DETERMINAZIONE DEL DIRIGENTE SERVIZIO VIA e VINCA 26 maggio 2022, n. 187

[ID VIA 603] D.lgs. n. 152/20016 e s.m.i. - Provvedimento Autorizzativo Unico Regionale PAUR ex art. 27 bis del D.lgs. 152/2006 - Procedimento di VIA per il "Progetto definitivo di una piattaforma integrata di trattamento dei rifiuti urbani da ubicarsi in brindisi, Zona Industriale ASI".

Proponente: AGER Puglia

Parere espresso nella seduta del 21/04/2022 – Parere Finale.

Figura 3 Focus sull'area individuata per il monitoraggio ambientale dell'impianto

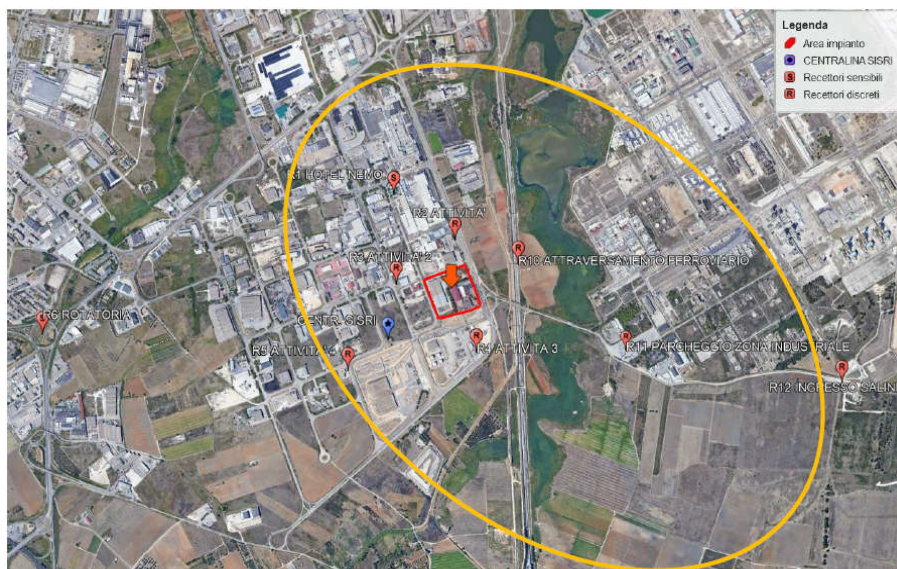
I citati rilievo floristico e faunistico e studio della biodiversità non sono presenti nella documentazione in esame, per cui non risultano valutabili. Si può solo prendere atto che il P.M.A. prevede il monitoraggio della componente ambientale "Ecosistemi, flora e fauna" senza indicare i punti di monitoraggio.
